24472-80-
24474-80
Изм. I

ГОСТ 24472-80 — ГОСТ 24474-80

ИНСТРУМЕНТ РАЗМЕТОЧНЫЙ. ЦИРКУЛИ

Изменение № 1 ГОСТ 24472—80 Инструмент разметочный. Циркули, Типы и основные размеры

Черт. 1

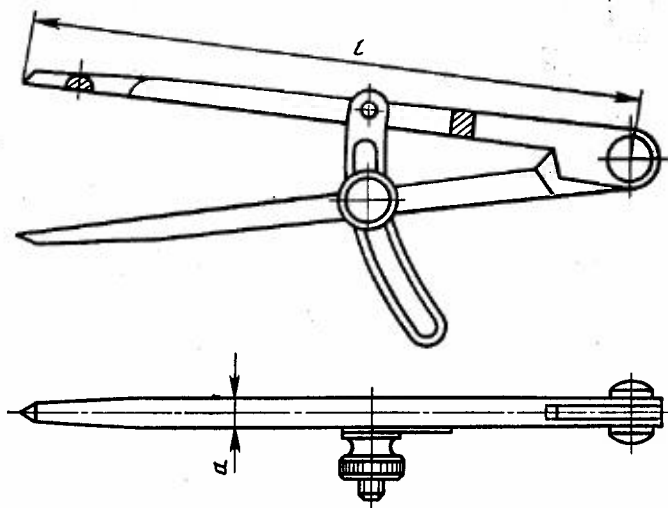
таблицы 1—3. Графа 1. Заменить слова: «пред. откл. $\pm \frac{IT17}{2}$ » на «пред. откл. $\pm IT17$ »;

Черт. 3

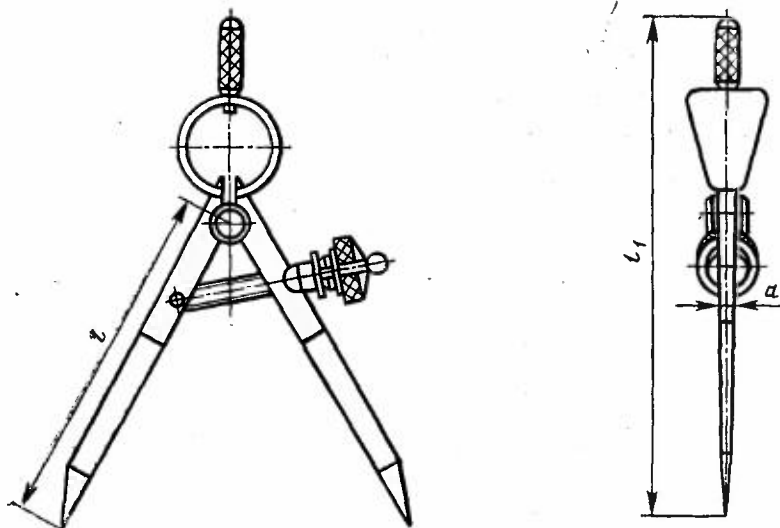
таблица 3. Графа 1. Исключить предельное отклонение: $\pm \frac{IT17}{2}$;

Черт. 4

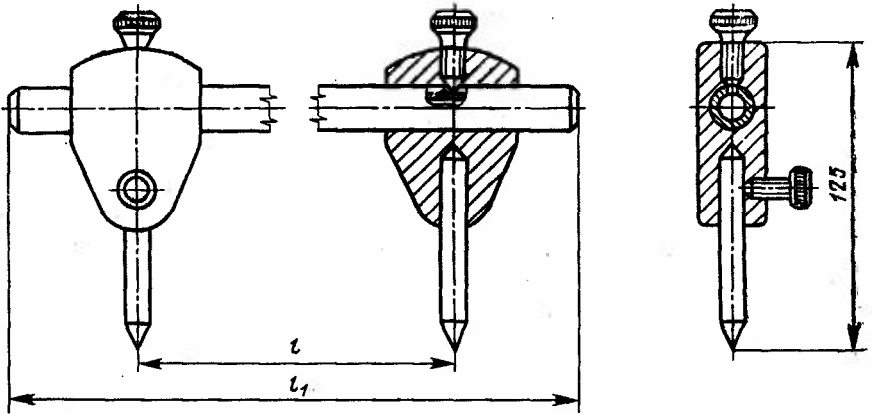
чертеж 4. Заменить правую проекцию, как указано на чертеже:
